RESOLUCION No. 783

ARMENIA QUINDIO, 16 DE ABRIL DE 2024

POR MEDIO DEL CUAL SE NIEGA UN PERMISO DE VERTIMIENTO DE AGUAS RESIDUALES DOMÉSTICAS PARA SIETE VIVIENDAS QUE SE ENCUENTRAN CONSTRUIDAS EN EL PREDIO 2) "VILLA LAURA 1) APARTADO UBICADO EN LA VEREDA EL VIGILANTE DEL MUNICIPIO DE FILANDIAY SE ADOPTAN OTRAS DISPOSICIONES"

Imagen 1 Tomada del Google Earth Pro

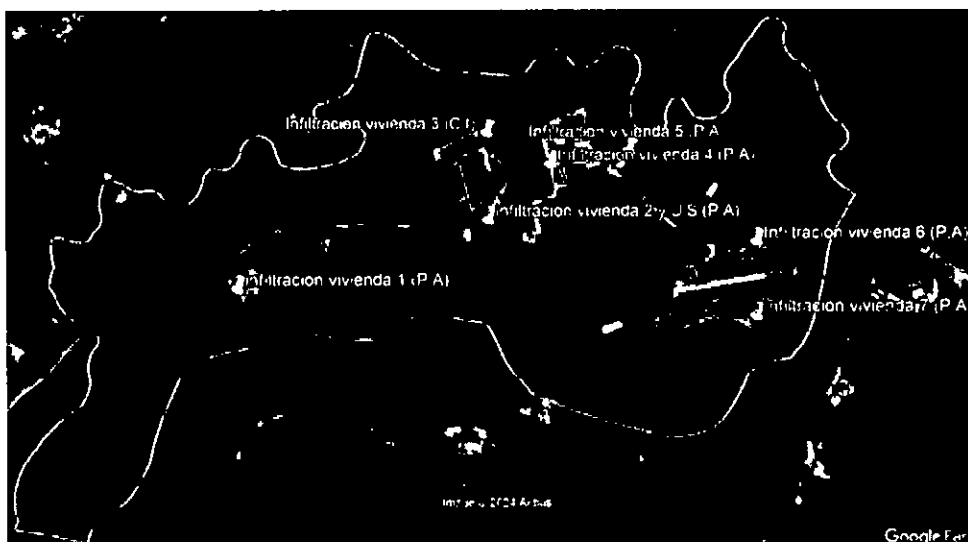
Según lo observado en el SIG Quindío, se evidencia que el predio se encuentra fuera de los polígonos de Distritos de Conservación de Suelos, del Distrito Regional de Manejo Integrado de la Cuenca Alta del Río Quindío (DRMI), así como de la reserva forestal central y la zonificación ley 2da. Se observan curso de agua superficial intermitentes y permanentes que pasan por el predio, Con lo cual se procede a realizar análisis de determinantes ambientales en cuanto al cumplimiento de las distancias mínimas con respecto a puntos de infiltración, y se puede observar que las disposiciones finales existentes en las coordenadas Lat: 4°37'28.89"N, Long: -75°42'13.01"W, Lat: 4°37'32.59"N, Long: -75°42'2.59"W, Lat: 4°37'36.59"N, Long: -75°42'2.94"W, Lat: 4°37'35.31"N, Long: -75°42'0.02"W, Lat: 4°37'36.14"N, Long: -75°41'56.58"W, Lat: 4°37'32.35"N, Long: -75°41'51.01"W, Lat: 4°37'29.16"N, Long: -75°41'51.08"W obtenidas en la visita técnica, se encuentra a más de 40m de distancia de los cuerpos de agua mencionados líneas atrás los cuales cumplen con las distancias mínimas establecidas por la norma. Consecuentemente se recomienda que el sistema de disposición final de los STARD debe ubicarse después de los 30 m de protección de cuencas hidrográficas, con respecto a puntos de infiltración.

Por tanto, se debe tener en cuenta el artículo 2.2.1.1.18.2. Protección y conservación de los bosques. Del Decreto 1076 de 2015, en el cual se establece que la protección de los bosques, los propietarios de predios están obligados a:

- Mantener cobertura boscosa dentro del predio las áreas forestales protectoras.
- una franja de protección para nacimientos de 100 metros a la redonda y para fuentes hídricas sean permanentes o no, de 30 metros, a lado y lado en cauces de ríos, quebradas y arroyos. Y paralela a las líneas de mareas máximas a cada lado de los cauces de los ríos.
- Proteger los ejemplares de especie de fauna y flora silvestre vedadas que existan dentro del predio.

El predio se ubica en suelos con capacidad de uso clase 4.
